PREFECTURE DE LOIR-ET-CHER

ARRETE COMPLEMENTAIRE N° 2005-52-7

Autorisant la société SITA CENTRE OUEST
à modifier les conditions de couverture finale de son centre de stockage de déchets d'Orchaise

ANNEXE à l'arrêté complémentaire n° 2005-527
du 21/02/2005

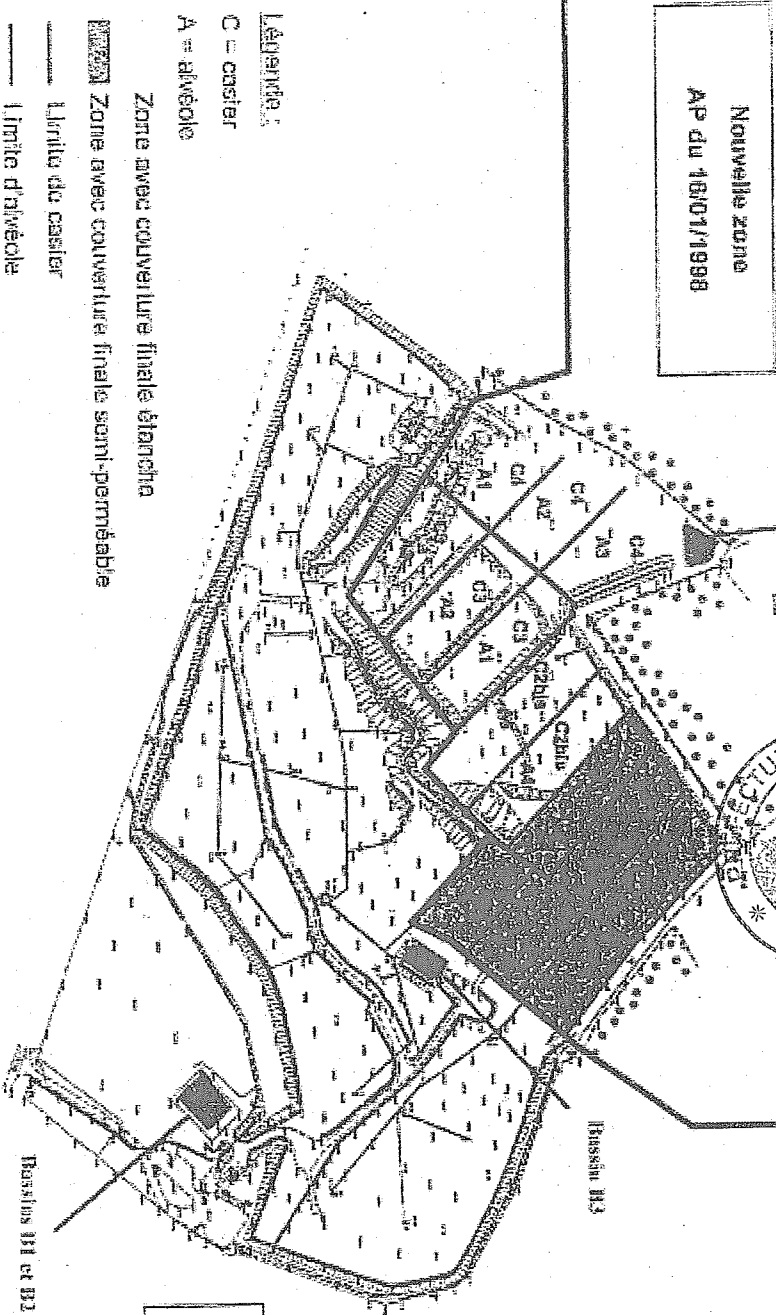
Un bassin de stockage des eaux de ruissellement d'une capacité minimale de 2600 m³ sera créé à la limite du site. Le débit de vidange du bassin ne devra pas être supérieur à 10% du débit du cours d'eau de la Vallée Maréchal. L'emplacement du bassin est conforme au plan annexé.

L'emplacement des bassins B1, B2, B3 est conforme au plan annexé.

L'emplacement des casiers et des alvéoles est conforme au plan annexé.
